„DPS Bystrc“

VYSVĚTLENÍ, ZMĚNA NEBO DOPLNĚNÍ ZADÁVACÍ DOKUMENTACE

Vysvětlení zadávací dokumentace č. 1 ze dne 18. 7. 2024

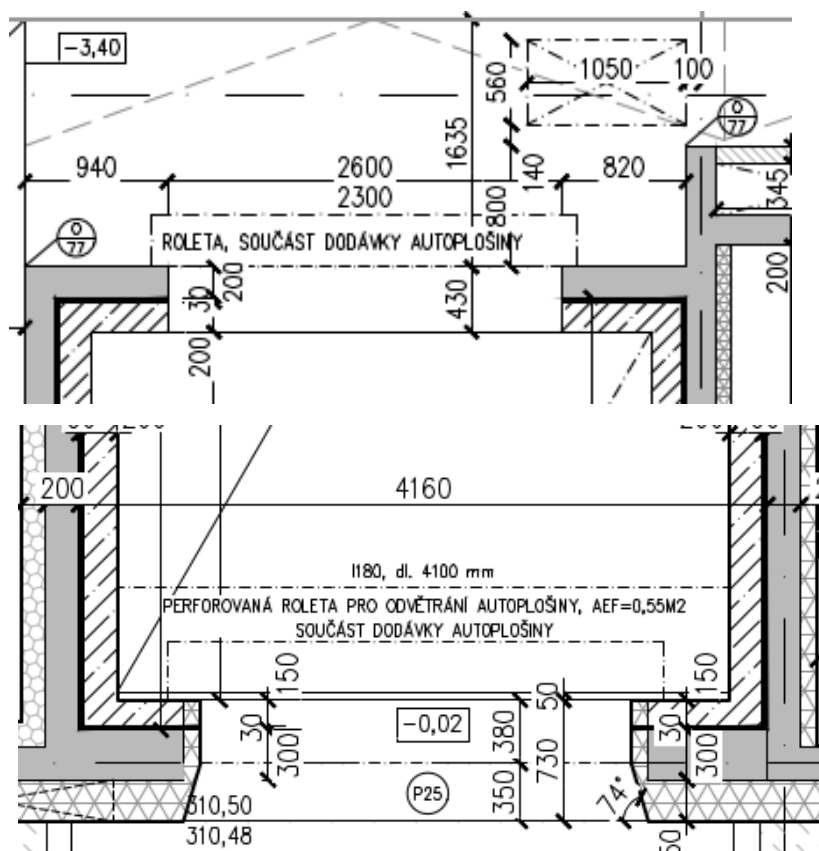
- Stěna ozn. A/26 v soupisu prací vykázán rozměr 2200/2600, ale dle výpisu prvků 3000/2350. Co platí?
- Stěna ozn. A/26 v soupisu prací vykázány 2ks, ale dle výpisu prvků 1ks. Co platí?

- u AL/26 **upraven** rozměr na 3000/2750, a
- u AL/26 je 1ks

Tyto skutečnosti byly upraveny v aktualizovaném soupisu prací a výpisu prvků, jež tvoří přílohu tohoto vysvětlení zadávací dokumentace.
